Raadsinformatiebrief

Wensen en bedenkingen initiatiefvoorstel kleine windmolens mogelijk maken

Reactie college op het initiatiefvoorstel van GL en D66 om kleine windmolens mogelijk te maken in het buitengebied.

Afbeelding 1
N.B. Bruin is roze en groen over elkaar heen, dus zowel Natura 2000 als Natuurnetwerk Nederland

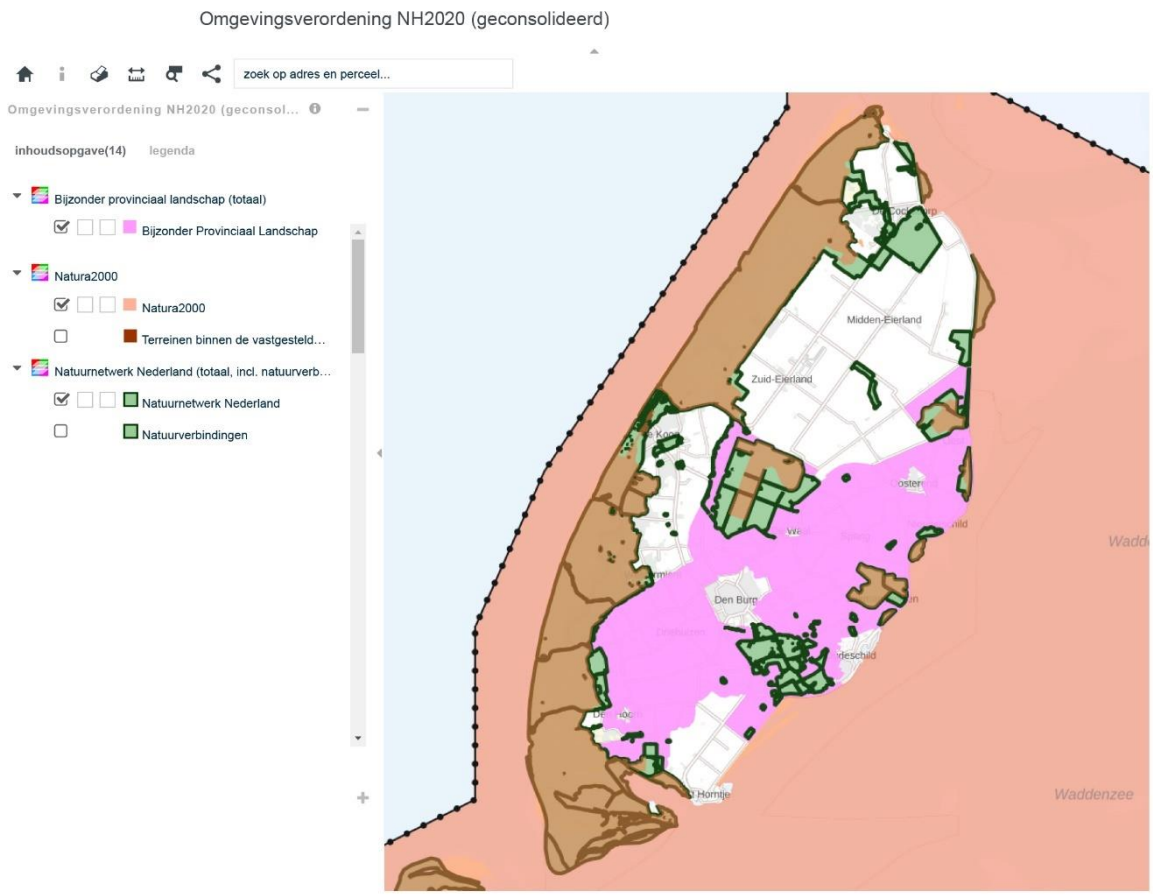
- Een vrijblijvende spreiding van kleine windmolens over Texel vinden wij niet wenselijk. Er is een goed onderliggend ruimtelijk beleid voor nodig en je kunt al veel gebieden uitsluiten (zie kaart omgevingsverordening, afbeelding 1), zoals het Bijzonder Provinciaal Landschap en de natuurgebieden.
